PROJEKT ZAGOSPODAROWANIA TERENU
BUDYNKÓW MIESZKALNYCH
Z HALAMI GARAŻOWYMI

Kalisz; ul. Wrocławska 8-10
SKALA 1:500

UJĘTE W	PROJEKT ZAGOSPODAROWANIA TERENU
OBJEKT	KTM CONSULTING TADEUSZ MAZEK ul. Wojska Polskiego 116 01-650 Warszawa
INWESTOR	BUDDVA PIĘCIU BUDYNKÓW MIESZKAŁ WIELORODZINNYCH WRAZ Z TOWARZ INFRASTRUKTURA TECHNICZNA ETAP
ADRES INWESTYCJI	62-800 Kalisz, ul. Wrocławską 8-10 działki nr: 32/5, 32/6, 33 jednostka 0098 Zagoryznek
STADIUM	Projekt zagospodarowania t Architektura
PRACOWNIK PROJEKTOWY	mgr inż. arch. Janusz Wypych
PRACOWNIK KONTROLNY	mgr inż. arch. 14886/51/90 nr członkowskiej izby: WF-0260
PRACOWNIK WSPOMAGAJĄCY	mgr inż. arch. 14886/51/90 nr członkowskiej izby: WF-0260
PRACOWNIK WSPOMAGAJĄCY	mgr inż. arch. 14886/51/90 nr członkowskiej izby: WF-0342
PRACOWNIK WSPOMAGAJĄCY	mgr inż. arch. Michał Wypych
DATA: V.2024	SKALA: 1:500
	NR RYS. 1

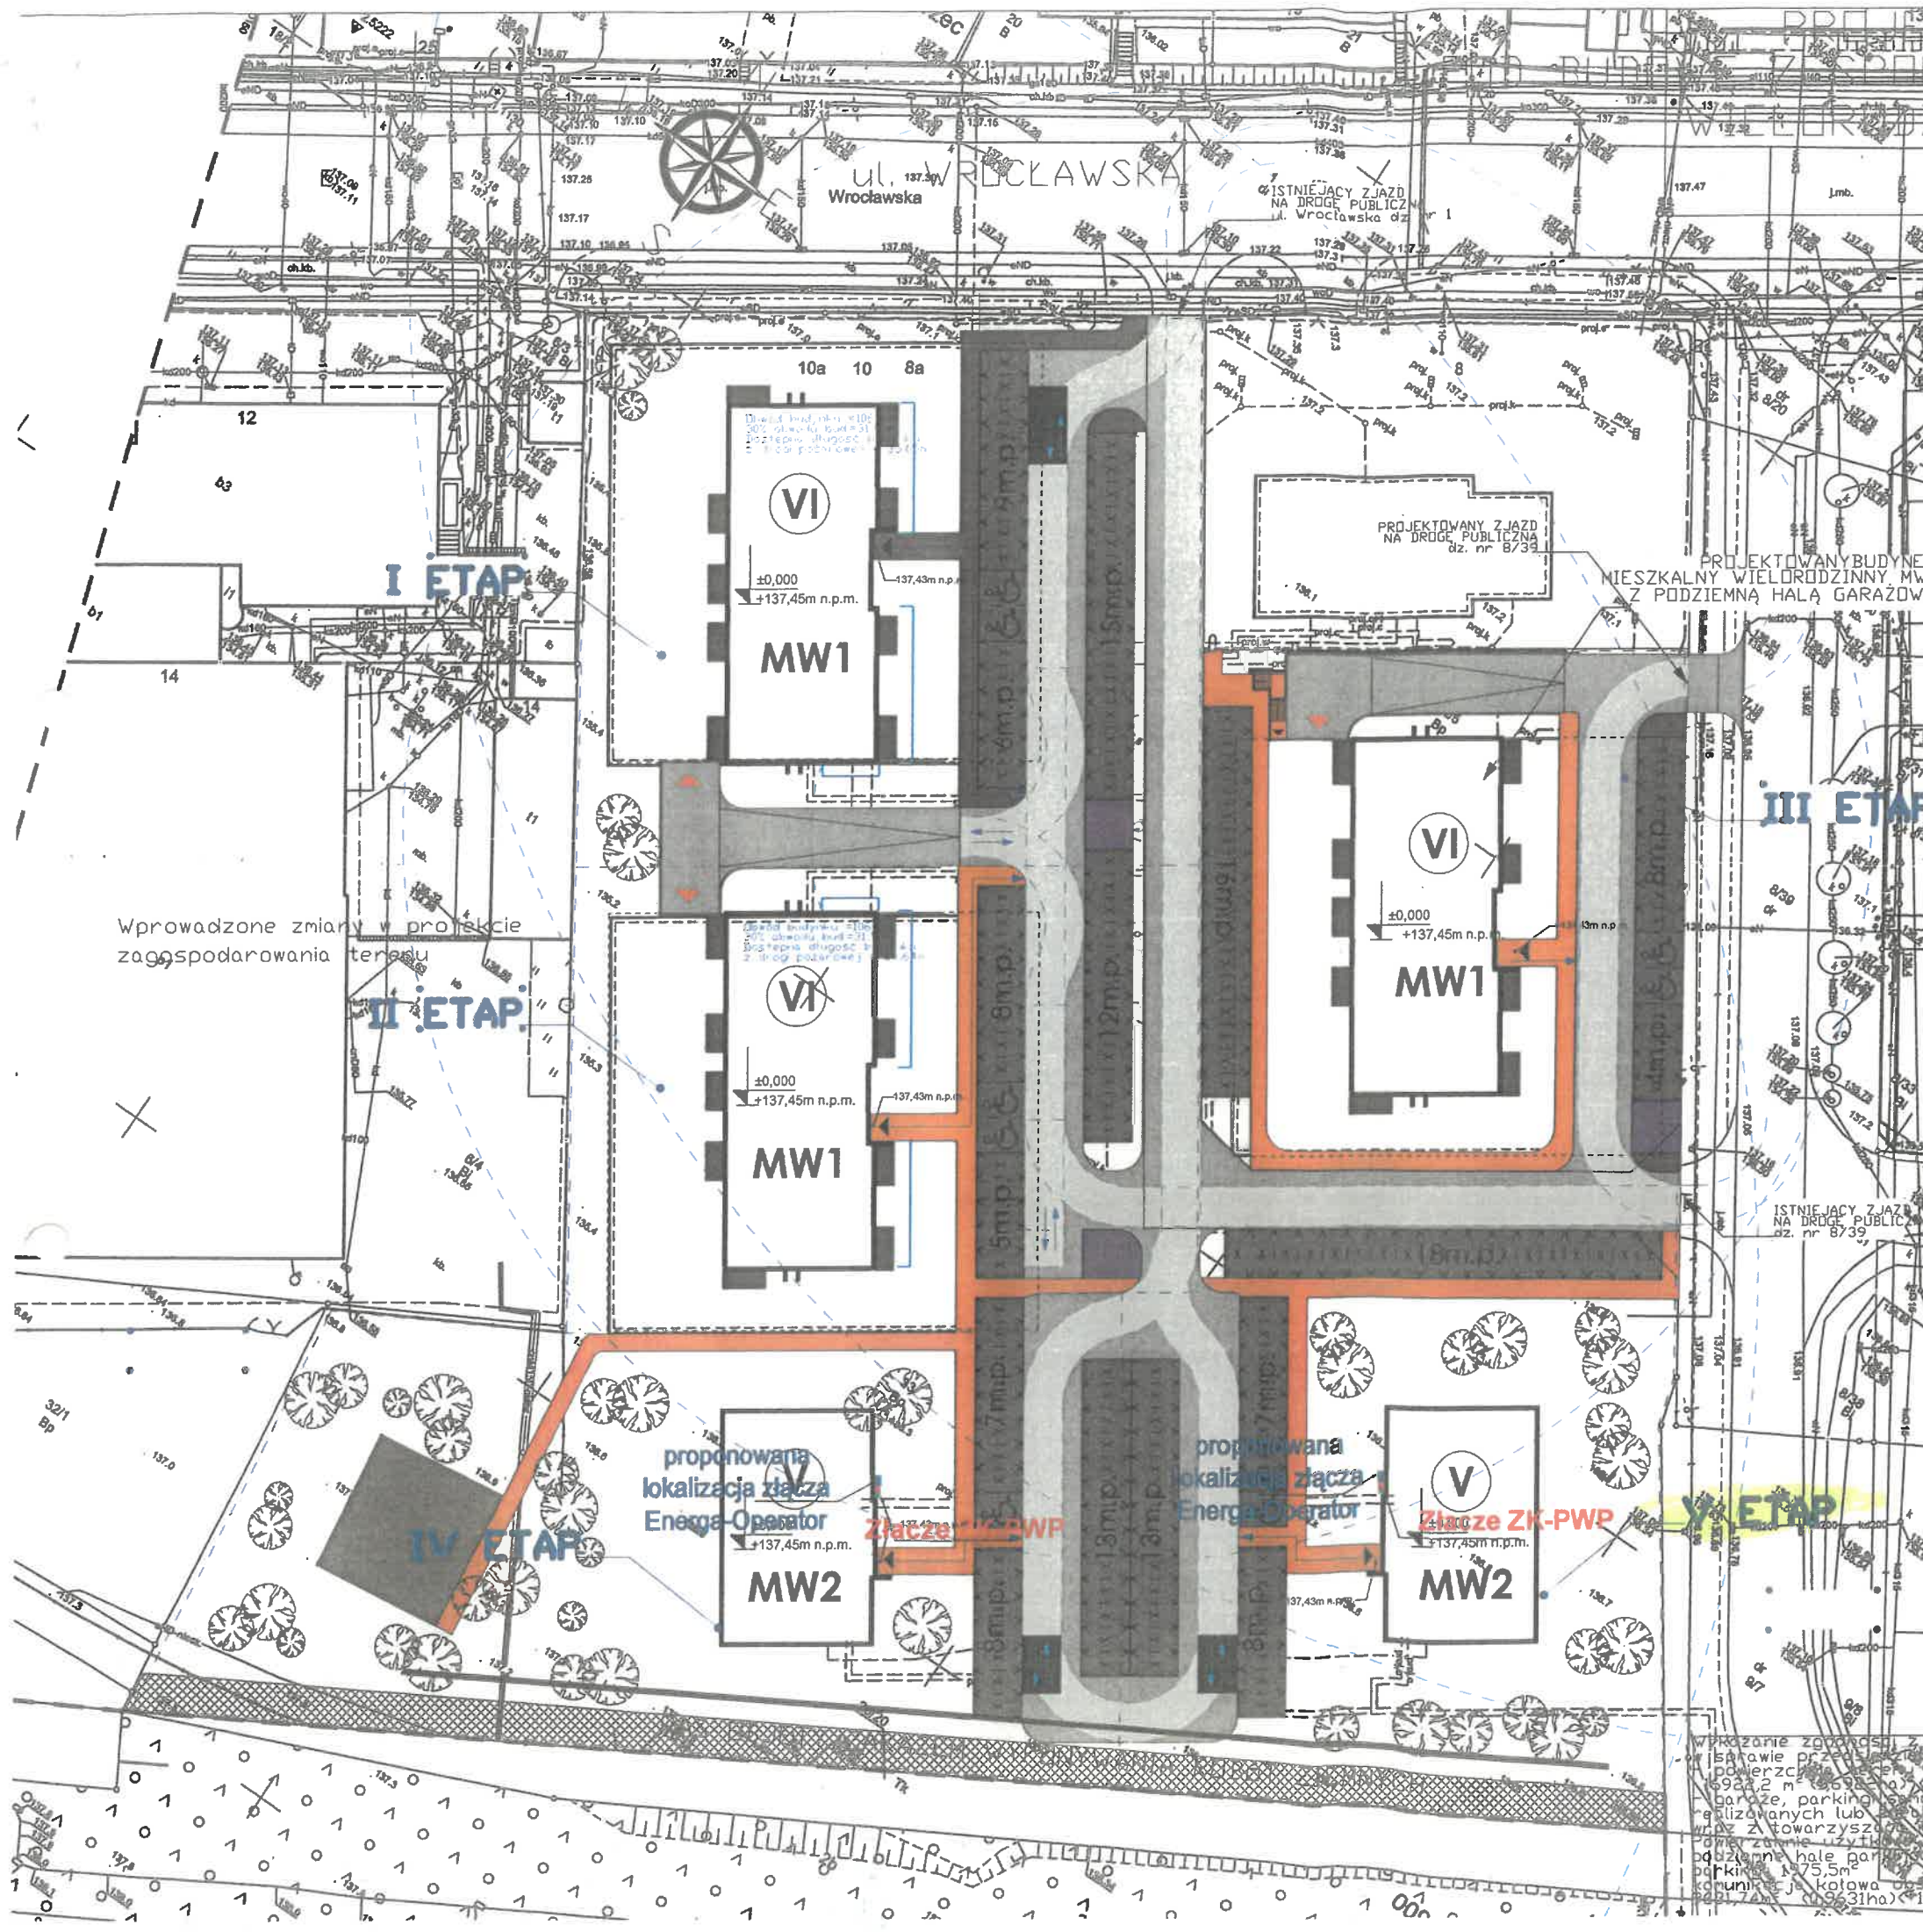
WPROWADZONE ZMIANY ISTOTNE:
1) PRZEPROJEKTOWANO DROGĘ POŻAROWĄ DLA ETAPU I i II, KTÓRA PRZEBIEGAŁA WZDŁUŻ DŁUŻSZEJ ELEWACJI FRONTOWEJ BUDYNKÓW NA DROGĘ POŻAROWĄ, Z KTÓREJ JEST DOSTĘPNE 30% OBWODU BUDYNKÓW, zgodnie z art. 36a, ust. 5, pkt 6 Prawo budowlane.
2) DLA ETAPU IV i V DODANO KONDYGNACJĘ TECHNICZNĄ NA PARTERZE BUDYNKU ZACHOWUJĄC 4 KONDYGNACJE MIESZKALNE, CO SPÓWODOWAŁO ZMIANĘ WYSOKOŚCI BUDYNKU ORAZ ILOŚCI KONDYGNACJI I JEGO KLASYFIKACJI DO GRUPY WYSOKOŚCIOWEJ NA ŚREDNIOWYSOKI ORAZ POTRZEBĘ ZAPROJEKTOWANIA DRogi POŻAROWEJ, zgodnie z art. 36a, ust. 5, pkt 2, lit. b, c oraz pkt 6 Prawo budowlane.
